【<92563>JR 24系25形特急寝台客車(北斗星・混成編成)増結セットBについてのお詫びと訂正】(2015.6.19)

2015年5月に新発売いたしました、<92563>JR 24系25形特急寝台客車(北斗星・混成編成)増結セットBに付属しております、取り扱い説明書の誤植、ならびに電話アンテナ穴あけ治具に不具合があることが判明しました。お客様、並びに関係各位にはご迷惑をおかけしましたこととお詫びいたしますと共に、ここに訂正追記させていただきます。ご了承いただき、このままご利用いただけますようお願い申し上げます。

付属の取り扱い説明書 P. 6

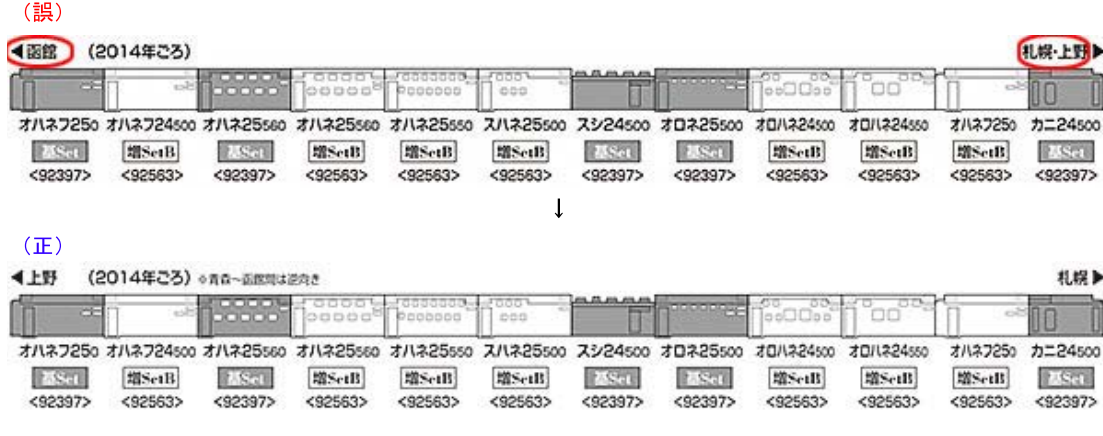
■増結時の編成例 (2014年ごろの編成例 行き先)
